Ambrogio

Oggetto: Urto Microswitch L200 "Bump Error"

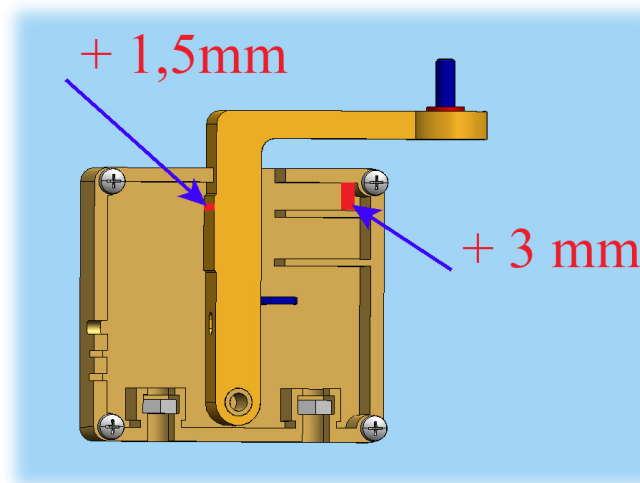
Con la presente siamo ad informarvi che si sono verificate alcune anomalie nel funzionamento degli urti "Bump Error" nei robot della linea L200 principalmente nella versione BASIC. Si è riscontrato un lotto di molle con una carica troppo bassa causando il non corretto movimento e riposizionamento della copertura superiore in posizione corretta e quindi il robot si ferma per "Bump Error".

Nel caso in cui i robot da voi ricevuti si presenti questo difetto è necessario intervenire all'interno del microswitch come indicato in figura con l'operazione indicata al punto (1) e (2), la successiva operazione al punto (3) non è obbligatoria perché porta solo un lieve miglioramento.

1. Posizionare uno spessore di circa 3 mm nel punto di appoggio della molla.
2. Posizionare uno spessore di circa 1-1,5mm nel punto indicato in figura che corrisponde alla zona che preme l'interruttore del microswitch
3. Verificare l'interasse dei fori nella scocca superiore. Nel caso in cui l'interasse sia errato allargare leggermente il diametro dei fori per compensare l'errore.
